質 疑 回 答 書

工事名称 令和6年度 中建 第1号 川越中学校建設工事

川越町長 城田 政幸

設計番号 2020533	作成日 2024. 03.	種別/備考 *****		工事名称 川越中学校建設工事	図面番号
	株式会社東畑建築事務所 TOHATA ARCHITECTS & ENGINEERS, INC.	一級建築士 No.273069	一級建築士 No.345792 構造設計一級建築士 No.9786	一級建築士 No.252480 設備設計一級建築士 No.1028	担 当 一級建築士 No.343695 久保 久志	図面名称 照明器具図 (2) 縮尺 A1: NS A3: NS	E038
		高木 耕一	中牟田 昌慶	石田 正之

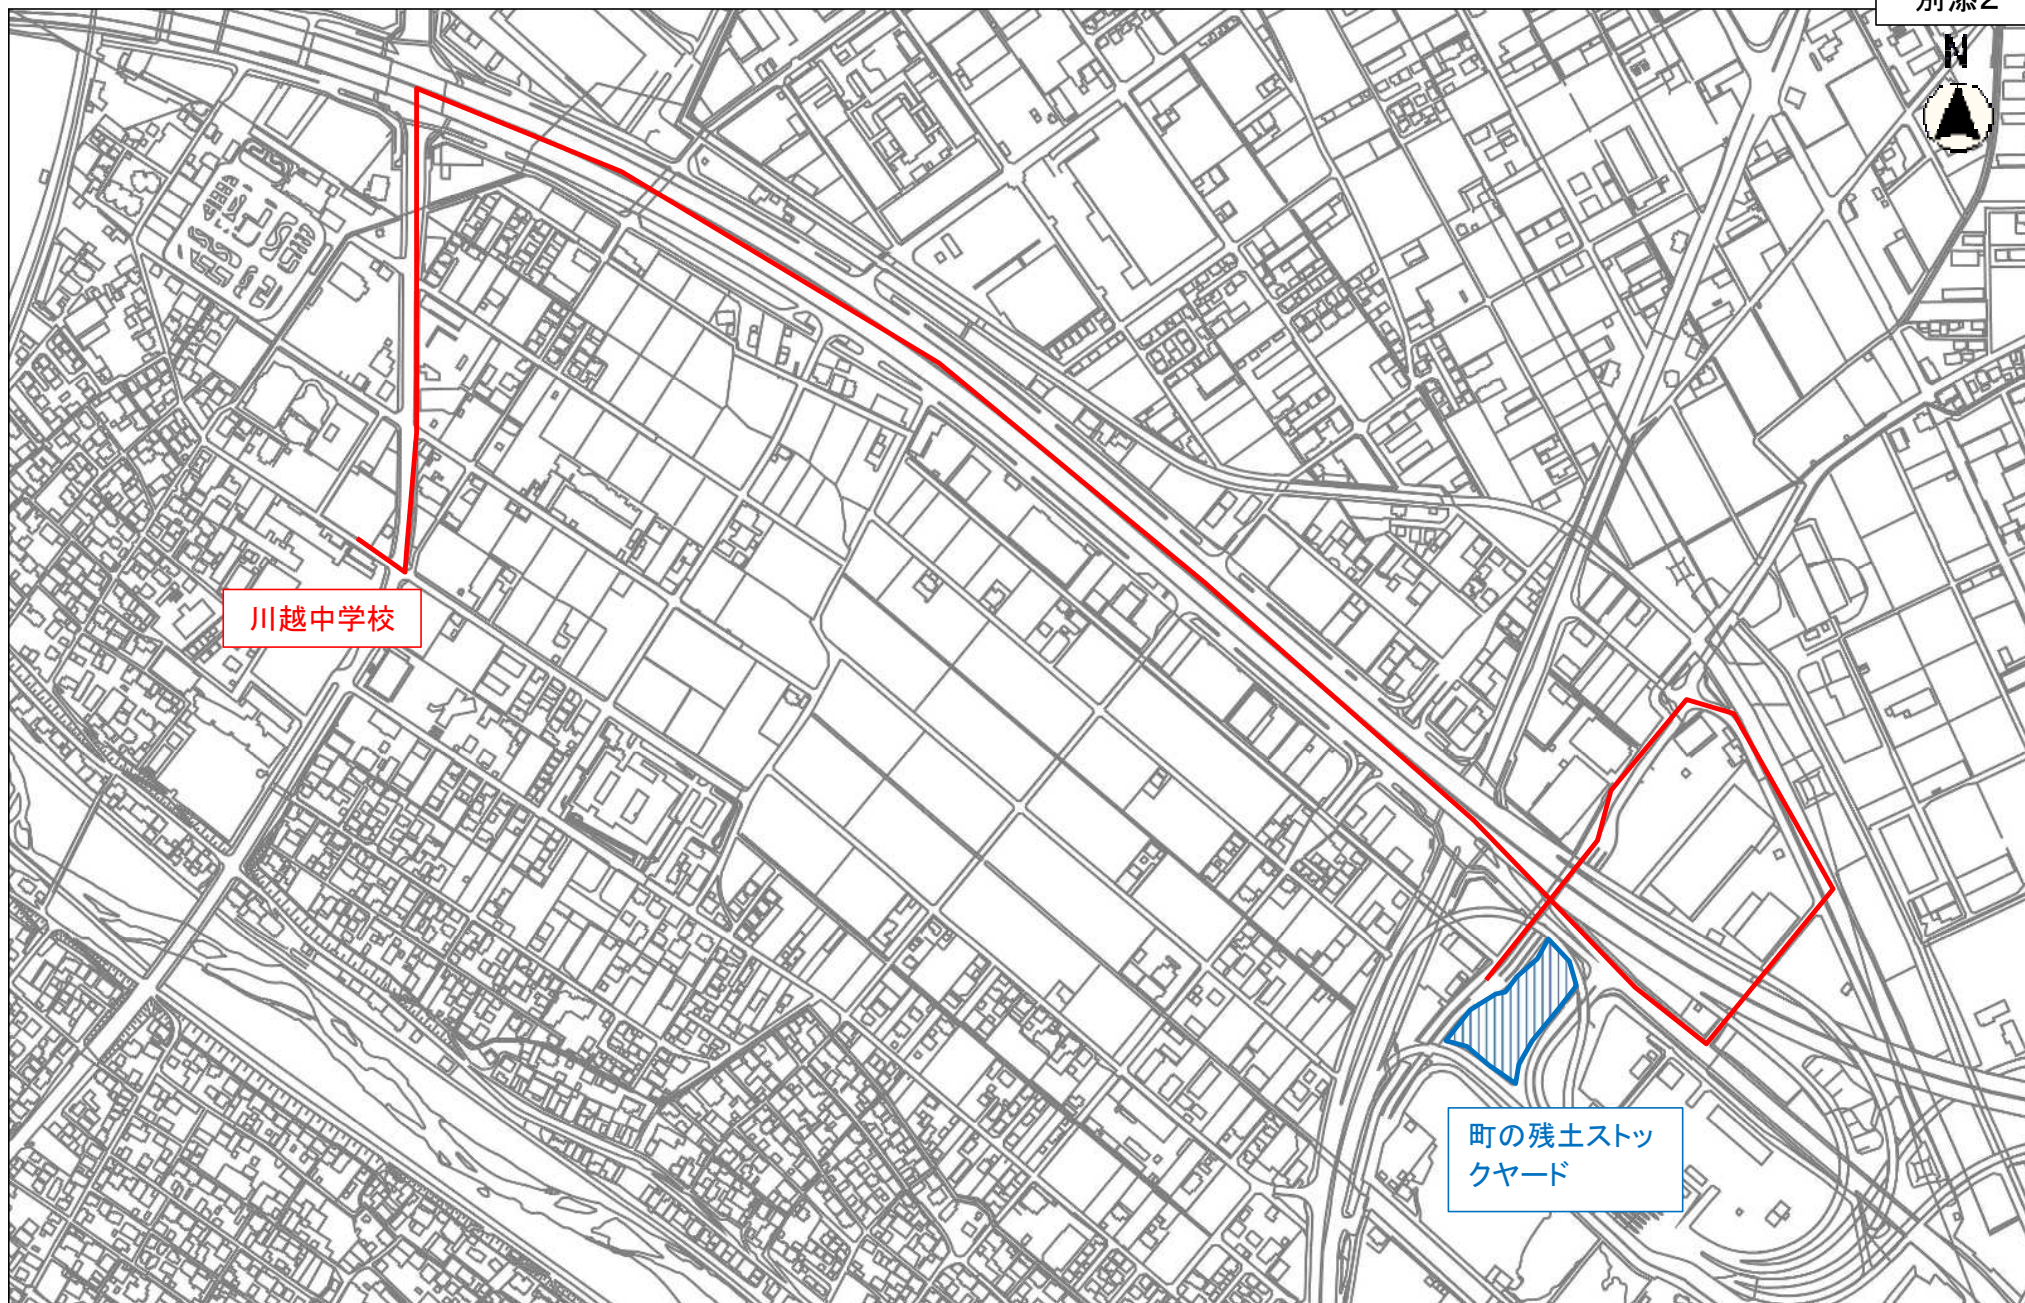
48	E002 特記事項に高圧盤が非常電源専用設備とありますが、E006 受変電設備単線結線図では消防認定品とありますが、L B S が励磁突入対策機能付きの為、消防認定同等品と考えて宜しいでしょうか。	よろしいです。
49	E006 受変電設備単線結線図では引込柱の PAS200A ですが、E007 幹線設備系統図・幹線リスト表では引込柱の PAS300A です、300A が正と考えて宜しいでしょうか。	300A としてください。
50	E006 受変電設備単線結線図に変圧器は油入トッランナーとありますが、2026 年の新基準の油入トッランナーの見積もりがまだ出来ないで油入アモルファス仕様で見積りとさせていただきます。	よろしいです。
51	屋外高圧端末は耐塩仕様と考えて宜しいでしょうか。	よろしいです。
52	E006 受変電設備単線結線図の充放電システムは別途と考えて宜しいでしょうか。	別途発注工事となります。
53	キュービクル設置時は重機をグラウンドに設置し搬入出来ると考えて宜しいでしょうか。 グラウンドへの重機の進入路の鉄板養生等が必要な場合は建築工事とさせていただきます。	仮囲いの範囲での搬入、設置を検討してください。 グラウンドを使用する場合については協議とします。
54	数量表にはケーブルラックの L 型・T 型等の数量が見あたりませんが、平面図に記載の物があると考えて宜しいでしょうか。	よろしいです。
55	E037, E038 の照明姿図に公共品番が無い器具がありますが、メーカー指定や参考品番があれば指示頂けないでしょうか。	参考品番を記入した図面を添付します。【別添 3】
